**AVIS RELATIF À LA PROTECTION
CONTRE LES EVENTUELS EFFETS NOCIFS ET NUISANCES
PROVOQUÉS PAR LES RAYONNEMENTS NON IONISANTS
GÉNÉRÉS PAR DES ANTENNES ÉMETTRICES STATIONNAIRES**

Commune : CHARLEROI - Exploitant : PROXIMUS

Référence exploitant : 71DPY_01

Rapport n° 1722 / 2024

3. Description du site

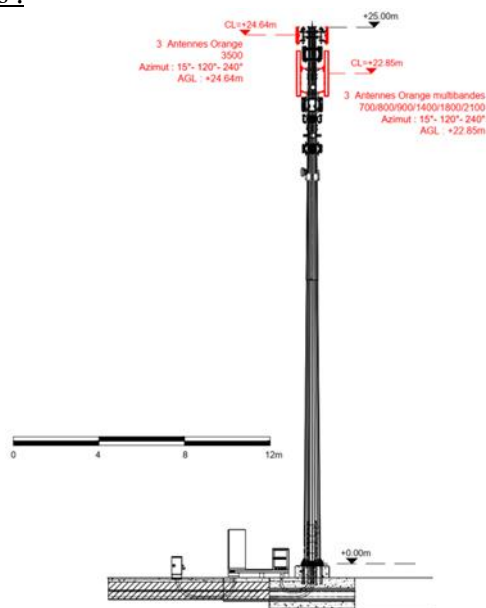
La description présentée ci-dessous a été établie à partir d'éléments (photographies, plans des antennes et de leur support ainsi qu'un ou plusieurs plans de la zone autour de l'installation) extraits de la déclaration de l'exploitant. Elle fournit un aperçu de la situation géographique et des lieux alentour. Les plans en projection verticale de la figure 1 indiquent la localisation des lieux de séjour (LS) situés dans un certain rayon autour des antennes référencées dans le paragraphe 2.
